## **PROJET d'AMENAGEMENT de la RETENUE d'ALTITUDE de la COLOMBIERE sur la COMMUNE de LA CLUSAZ**

-----  
**Enquête Publique n°E210021/38**

### **MEMOIRE EN REPONSE DU MAITRE D'OUVRAGE AU PROCES-VERBAL DE SYNTHESE**

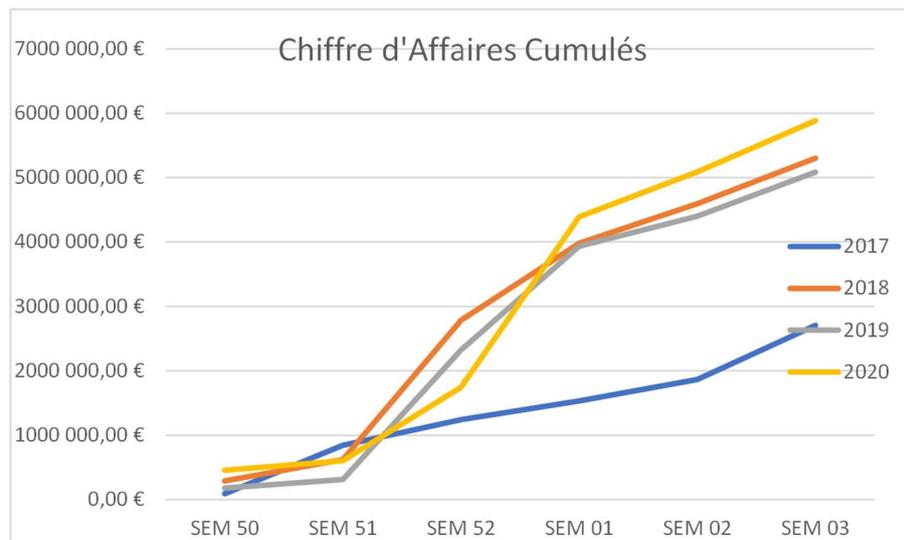
Indépendamment de questions générales synthétisées par ailleurs, interroge sur l'amortissement prévu et l'impact sur les tarifs de l'eau pour les habitants.

Dans la perspective du réchauffement climatique, et du déficit de pistes équipées en neige de culture par rapport aux préconisations de Météo France de 45%, nous pouvons estimer une perte moyenne entre 10 et 20 % de notre chiffre d'affaires sur les 30 prochaines années. Et ceci serait un minimum ...

Sur la base de ces hypothèses, le maintien de notre activité comparé aux pertes estimées est de  $20 \text{ M€} \times 30 \text{ ans} \times 15 \% = 87 \text{ M€}$

### RECETTES ET FRÉQUENTATION DES DOMAINES SKIABLES DEPUIS 1990

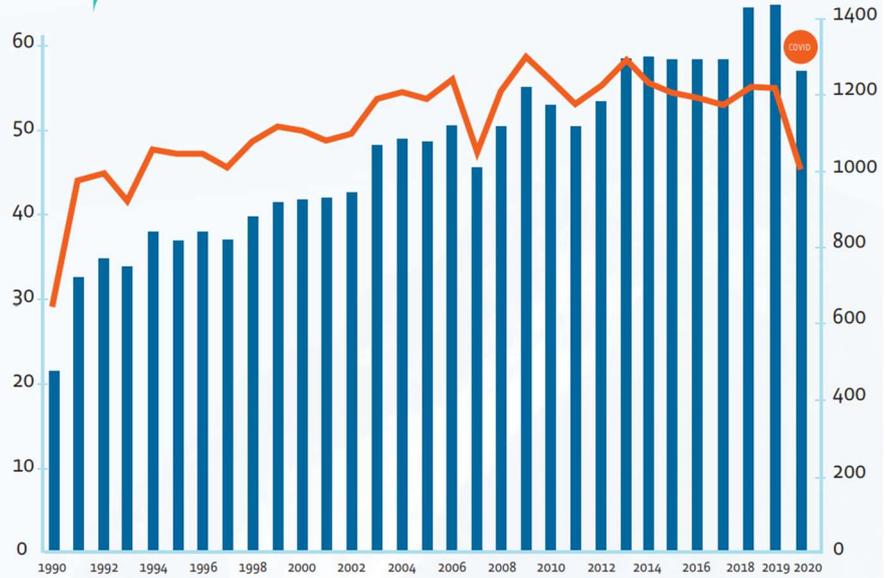
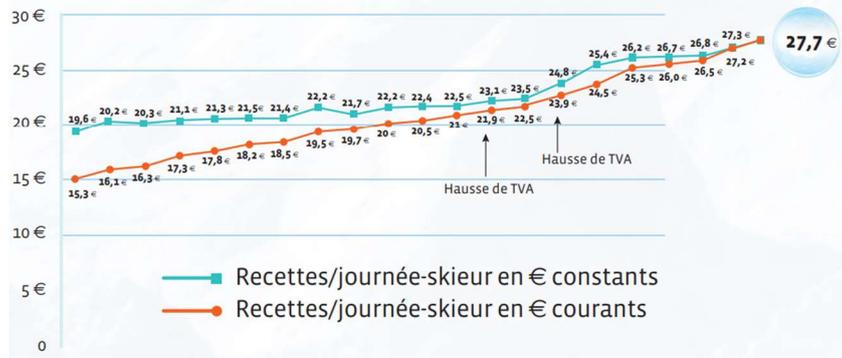
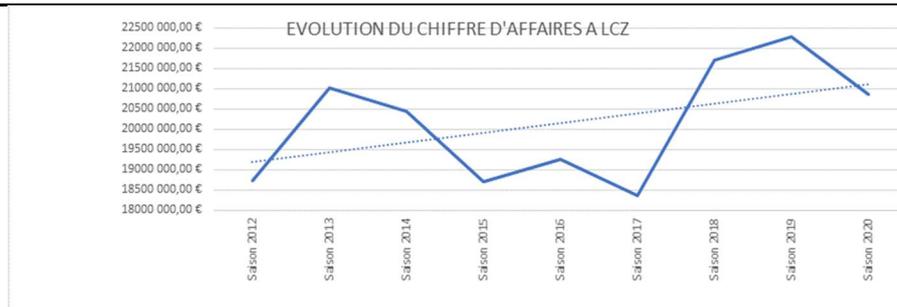
| 1217                                   | L'observation évoque la pétition sur change.org et la recommandation de la Cour des comptes de 2018 sur la vulnérabilité des stations de ski des Alpes du Nord. Elle indique une baisse significative du nombre de forfaits de ski depuis plusieurs saisons.  |

OBSERVATIONS 1217 – 617

- Le ski en général, est une des rares activités économiques qui a traversé toutes les crises depuis 40 ans et qui continue à progresser régulièrement, comme en témoigne les graphiques ci-dessous:

- Nous n’observons pas de baisse significative du CA de la SATELC, comme le détaille le graphique ci-dessous

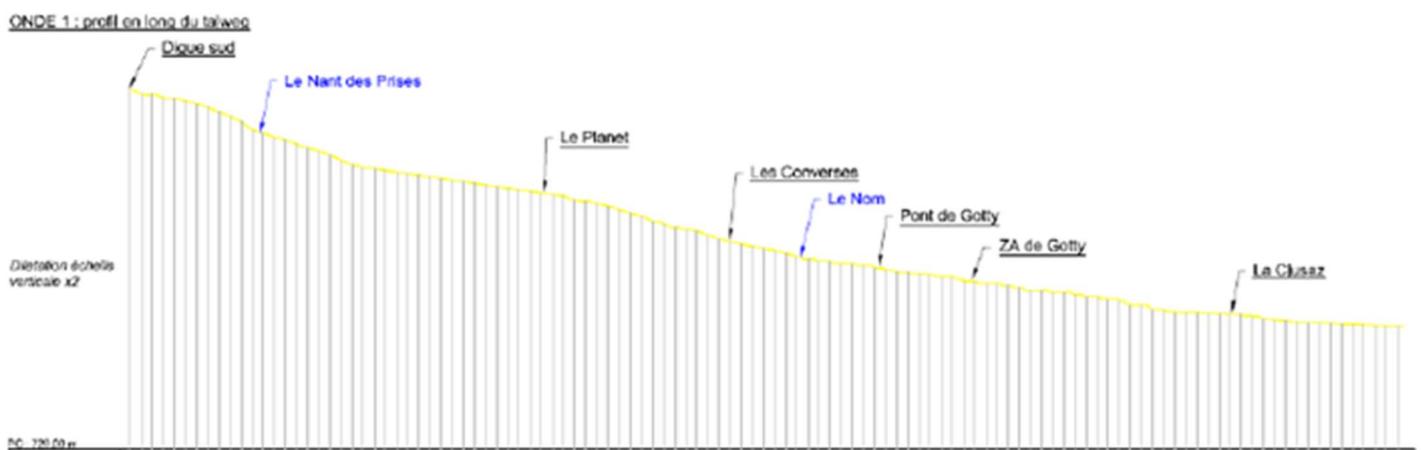
| <p>Dans l'hypothèse d'une rupture de digue sur le côté Sud, la longueur entre la digue et la Clusaz est estimée à 5.700 m pour un dénivelé de l'ordre de 500m et des pentes maximales de 17%. La crue atteint la Clusaz au bout de 37 minutes</p> <p><b>Question :</b> La commission s'interroge sur la possible création d'embâcles (P1) dans la traversée de la forêt qui risquent de boucher les passages P3, P4, P5, P8 ? Par ailleurs, il y a-t-il un risque de création de laves torrentielles ? Si oui quel en est le volume estimé ?</p> |   |

En aval, un chargement (en eau et matériaux) pourrait s'envisager par érosion selon la disponibilité des matériaux. La méthode de Hungr (1984) permet l'obtention d'ordre de grandeur en fonction de la nature des matériaux, de la morphologie du chenal.

Sous-bassins versant du Nant des Prises, du Nom et du Borne

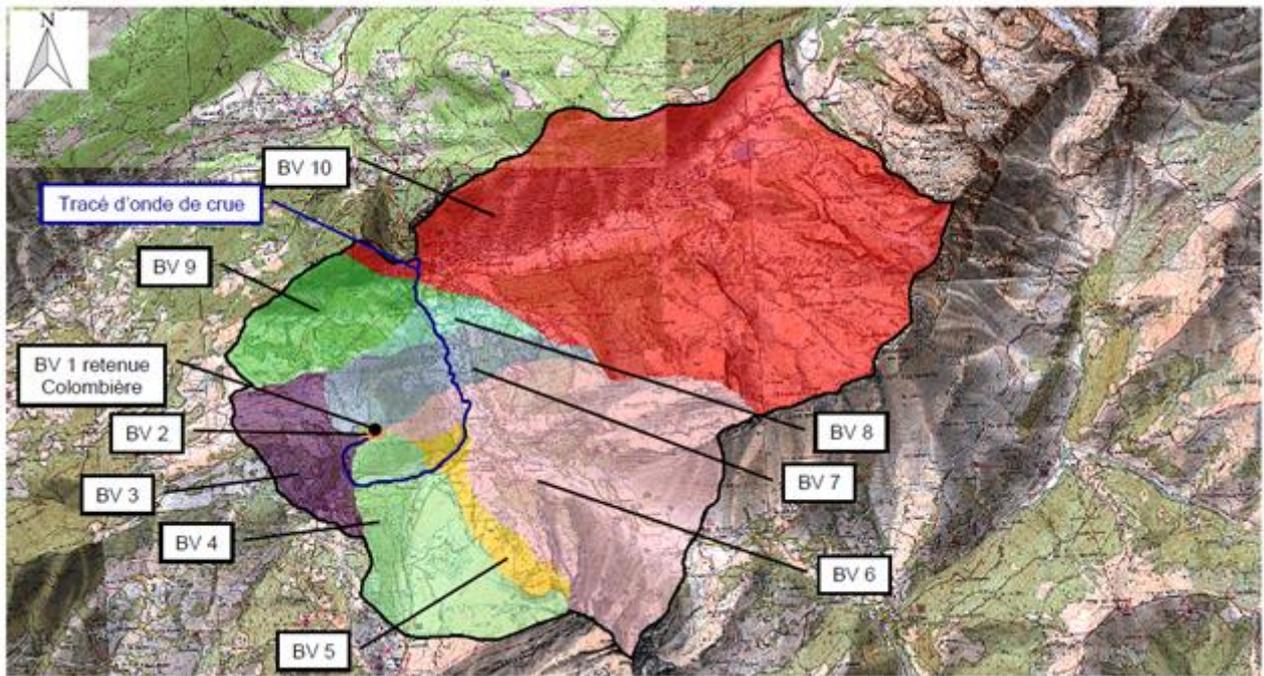
Question : La commission souhaiterait connaître l'impact de cette vidange sur les personnes de la Clusaz et leurs biens si elle devait se faire en période de hautes eaux du Nant des Prises).

Afin de répondre à cette question, une petite étude hydraulique a été réalisée sur la base des données hydrologiques et topographiques utilisées dans l'étude de rupture de digue. Les débits Q10, Q100 et Q1000 ont été repris à l'échelle de chaque bassin versant le long du tracé, du 1<sup>er</sup> rejet de la vidange dans le Nant des Prises jusqu'au Nom à la Clusaz.

Les débits Q2, Q5 et Q20 ont été calculés à partir du débit décennal Q10 en appliquant respectivement des coefficients de 0.59, 0.81 et 1.18. Ces coefficients sont issus de l'étude « Faisabilité d'une approche statistique et naturaliste pour la prédétermination des débits de crues des bassins versants torrentiels des Alpes françaises » de l'ONF, RTM et ENGEES (juin 2009).
